Derde addendum Beeldkwaliteitsplan Oostindie Appelboom-De Knip

Aanpassingen op het beeldkwaliteitsplan Oostindie

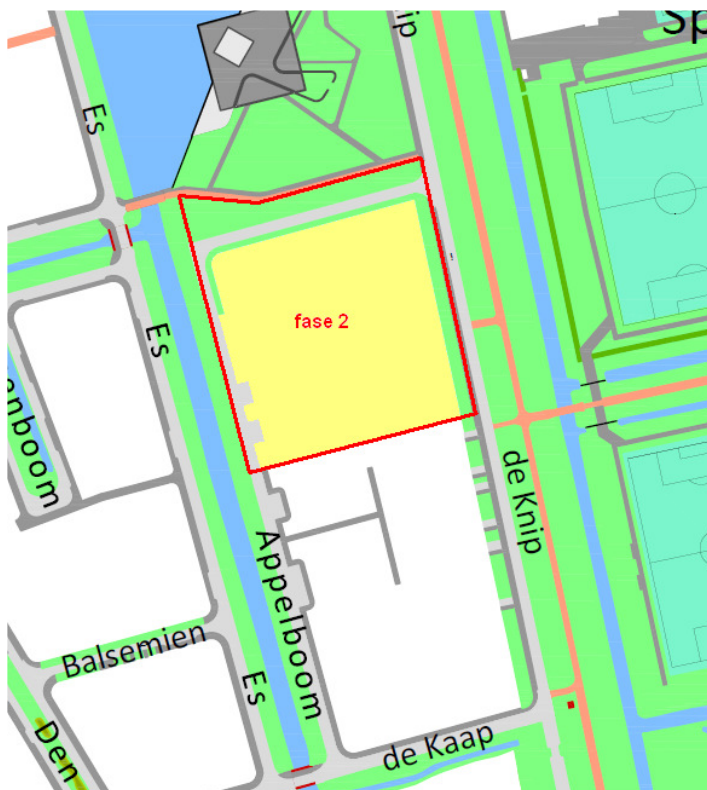
De op bovenstaande pagina's aangegeven tekst, tekeningen en referentiebeelden hebben eveneens betrekking op de zuidelijke cluster in de centrumzone, zoals is aangegeven op de tekening (fase 2). Aanvullend hierop is voor het gehele gebied voor hoofdgebouwen een bouwhoogte 2 bouwlagen met schuine kap (30°-70°) toegestaan.

Blz 85: Genoemde criteria hebben geen betrekking op de zuidelijke cluster in de centrumzone, zoals is aangegeven op de afbeelding (fase 2), aangezien deze cluster is herbestemd naar woongebied.
